SAM-568-2023

ESTUDIO DE IMPACTO AMBIENTAL: Categoría III,

PROYECTO: "Línea Chiriquí Grande- Panamá III,500KV

PROMOTOR: Empresa de trasmisión Eléctrica, S.A.

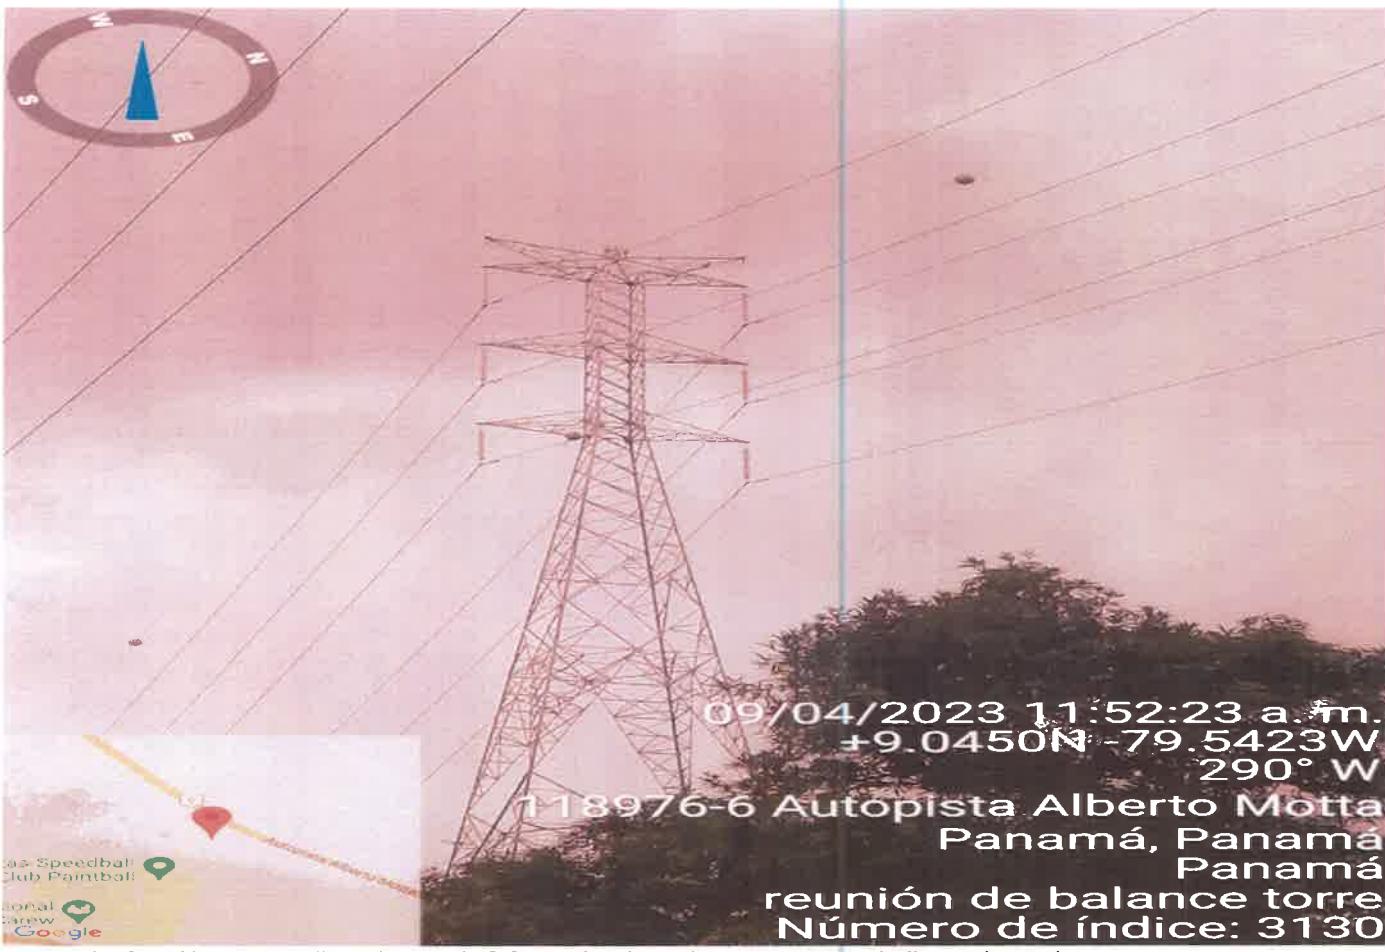
En la vía centenario se inspecciono el alineamiento de la torre 4 en los puntos ubicados como 72 y 74 los cuales se localizaban dentro de las zonas de caminos de cruces y los polígonos de tiro de acuerdo a la inspección Técnico Ocular no se pudo colaborar el tipo de torre ni la altura de los Vanos y Catenarias que atraviesen estos puntos de interconexión lo que es necesario saber para la Navegación Aérea de la zona y los cruces de vía

Localización del punto 72 el cual no se pudo inspeccionar por falta de trocha este punto pasa por camino de Cruces
